ARPAT - AREA VASTASUD . Dipartimento di Arezzo - Settore Supporto tecnico

Oggetto: AISA IMPIANTI Spa - Strada Vicinale dei Mori Località San Zeno Arezzo (AR)
Rilascio del Provvedimento Autorizzativo Unico relativo al progetto di adeguamento dell'impianto di recupero totale di rifiuti di San Zeno ai sensi dell'art.27-bis del D. Lgs 152/06 e dell'art.73-bis della L.R. 10/2010. Integrazioni. Parere.

- Documentazione acquisita al ns prot. 2025/26636 del 31/3/25;
 - 0494096_160924_Sett_Autorizzaz.pdf Esame istruttorio del Settore Rifiuti
 - 0492779_160924_260924_ASL SudEst.pdf Richiesta Integrazioni AUSL Toscana Sud Est

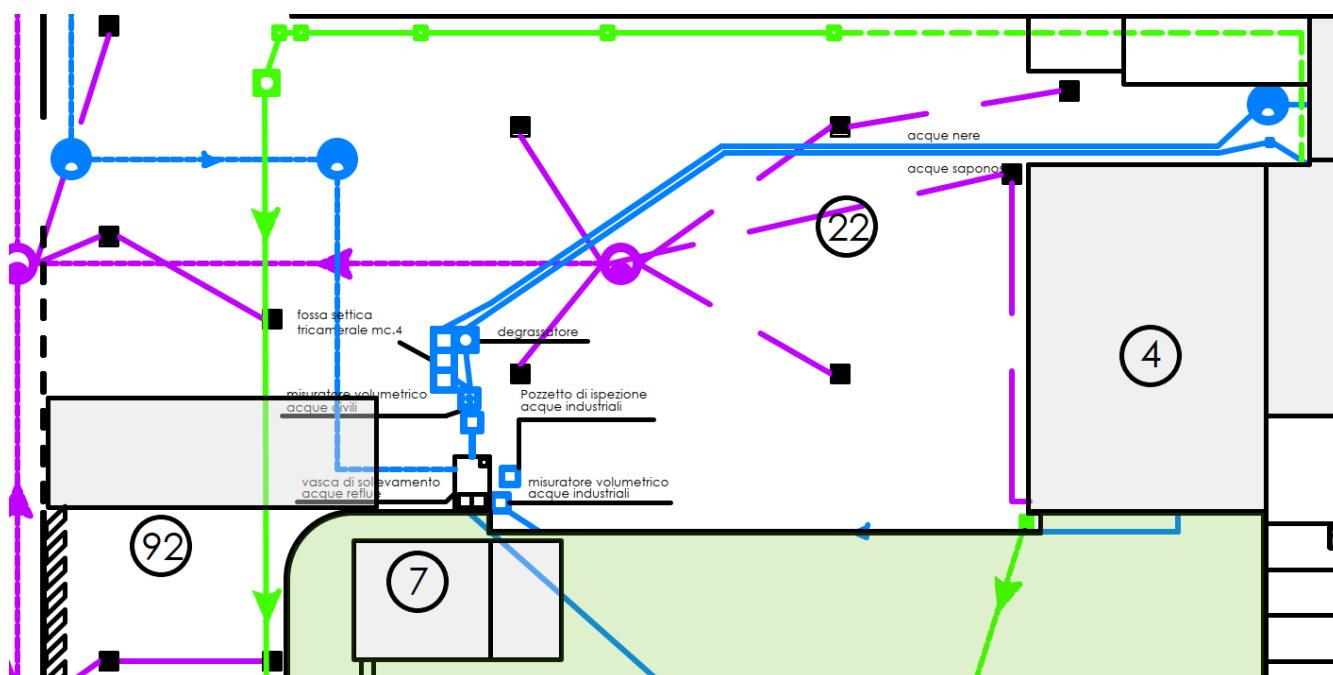
La prima rileva in merito al bilancio di massa e alla rappresentazione dei flussi alla fabbrica di materia del diagramma in tavola T7, ex Tav-D22, nonché alle tempistiche per la messa in esercizio della Fabbrica stessa, e ai flussi a recupero a L45: il proponente risponde che il diagramma a blocchi sarà rivisto, come anche richiesto da ARPAT, rimanda alla Relazione Tecnica per il cronoprogramma della messa in esercizio della Fabbrica di Materia, evidenzia come gli aspetti relativi ai flussi in ingresso derivino anche dalla Convenzione con l'Autorità di Ambito, valida fino al 2045.

La seconda, similmente, chiede una differente rappresentazione dei flussi alla fabbrica di materia, in analogia a quella della tavola D22: il proponente risponde che la Fabbrica di Materia non è oggetto del presente procedimento di autorizzazione PAUR e non intende apportare modifiche al progetto autorizzato; pertanto, ritiene l'osservazione non pertinente e non accoglibile.

Premesso che la motivazione addotta dal proponente che la Fabbrica di Materia non è oggetto di autorizzazione PAUR suscita qualche perplessità in quanto l'istanza è anche ai fini di riesame dell'AIA, e, comunque, viene introdotta la modifica dell'EoW della carta, si sottolinea che la modifica sui flussi alla Fabbrica di Materia segnalata dagli osservanti non era stata “osservata” da ARPAT, come di seguito si motiva.

La rappresentazione della tavola T7, che non viene modificata per la parte richiesta dagli osservanti, restituisce tutte le relative informazioni della precedente tavola D22, ad eccezione della esplicitazione del quantitativo di sovrvallo dalla cernita di carta e cartone, ora ricompreso solo nell'informazione complessiva di “Scarti VPL + MML + Carta e cartone”. Poiché tutto il sovrvallo è destinato alla termovalorizzazione interna e poiché sarà possibile dedurre quello imputabile a carta e cartone dalla differenza tra i quantitativi in ingresso di rifiuti di carta e cartone e le uscite di carta e cartone quali EoW, si ritiene poco significativa la differenza introdotta nella rappresentazione della tavola T7, che gli osservanti vorrebbero ricondurre a quella della tavola D22, stante anche che le uscite, continuano ad essere distinte per materiale e codice EER, facilmente riconducibili ai materiali in ingresso.

Per gli altri aspetti, si ritiene che il proponente abbia risposto agli osservanti in maniera sufficiente.

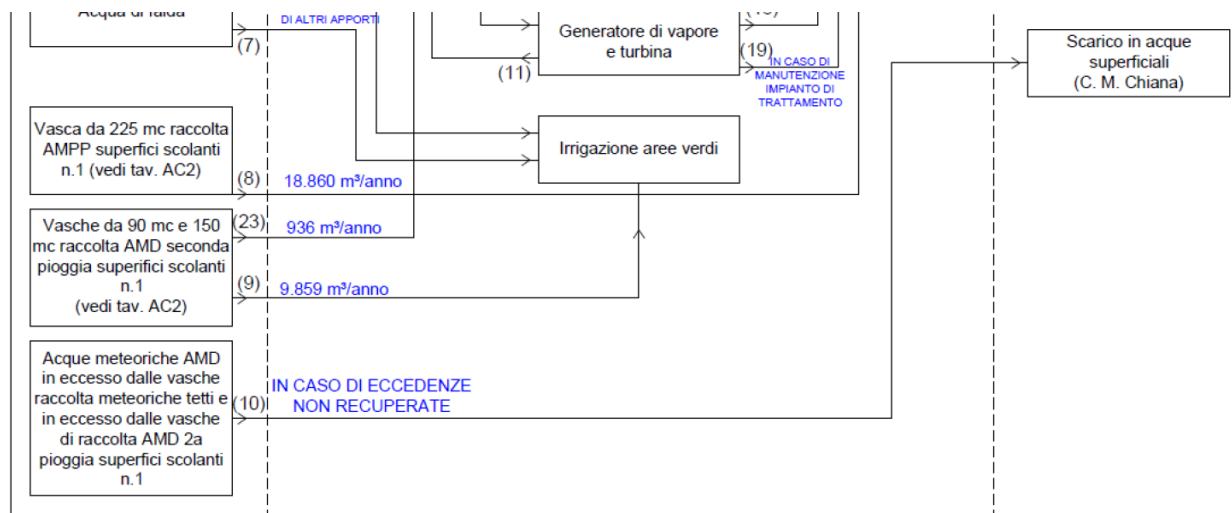
14. aggiornare il diagramma a blocchi del bilancio idrico che corregga i refusi (mc della vasca delle AMPP – indicazione della vasca il cui eccesso va a scarico in acque superficiali) e apporti il miglioramento (rappresentazione delle uscite dalle vasche verso lo scarico in acque superficiali) indicati in istruttoria al par.

“Osservazioni-Diagramma a blocchi – bilancio idrico”;

Nel precedente contributo ns prot. 2024/76795 si notava “Lo scarico pari a 12.919 mc/anno è identificato come “AMD in eccesso dalla vasca delle meteoriche dei tetti e in eccesso dalla vasca raccolta AMPP superfici scolanti n.1”: l’ultima indicazione si ritiene un refuso e si interpreta “in eccesso dalla vasca da 90 mc delle AMD seconda pioggia”, dal momento che tutte le AMPP sono trattate e avviate a pubblica fognatura; quindi, l’unico eccesso che può andare in acque superficiali è costituito dalle seconde piogge.

Il proponente rimanda alla Relazione modificata AVVIA2062RIDGB.pdf dove sono stati corretti i refusi indicati.

Per migliore evidenza, nel diagramma sotto riportato sono qui riprese e confrontate :

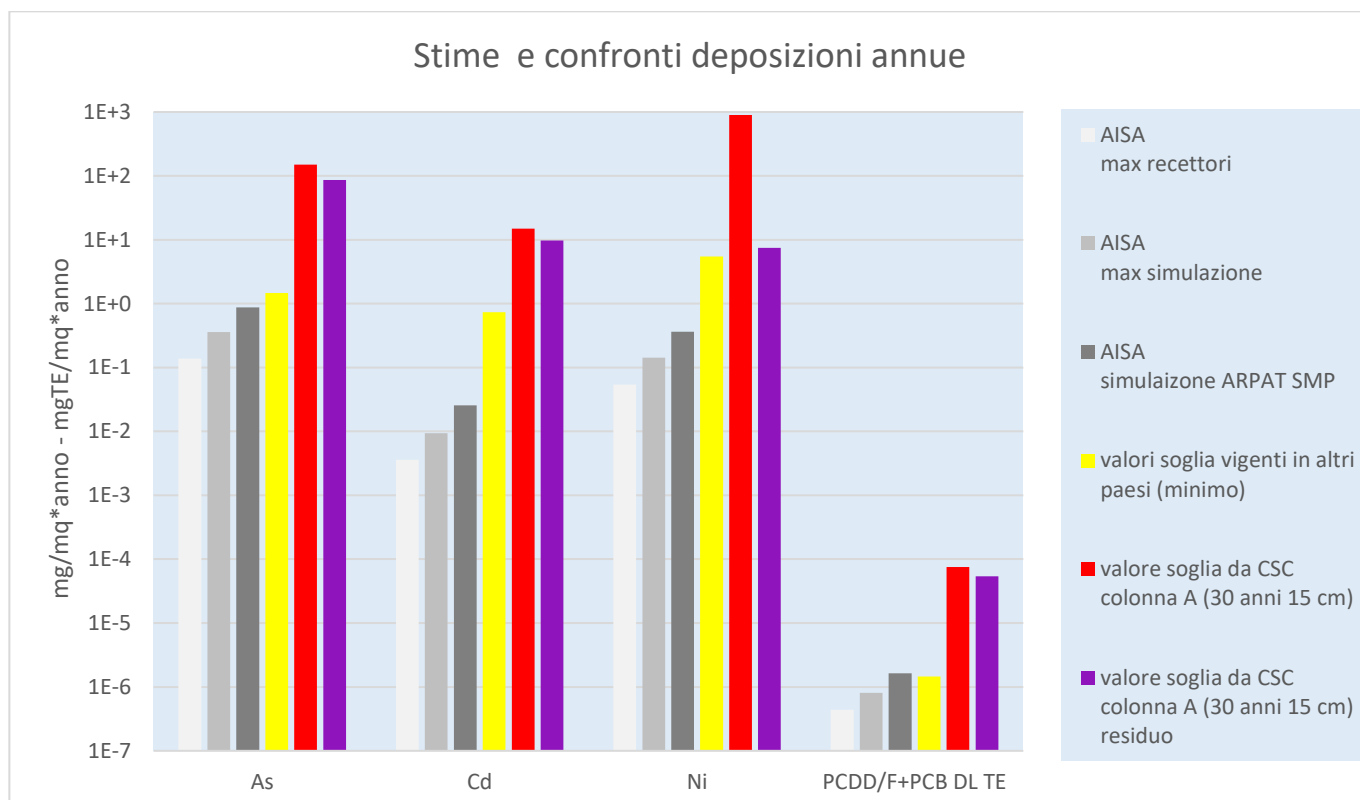
- le stime di deposizione presenti nello studio AISA, riferite sia al valore massimo presso i recettori individuati che al valore massimo della simulazione

ordini di grandezza indicati nella risposta AISA, per il rapporto tra soglie e stima, si riducono ad un solo ordine di grandezza per nichel (20) e PCDD/F+PCBDL (33) e due per arsenico (98)
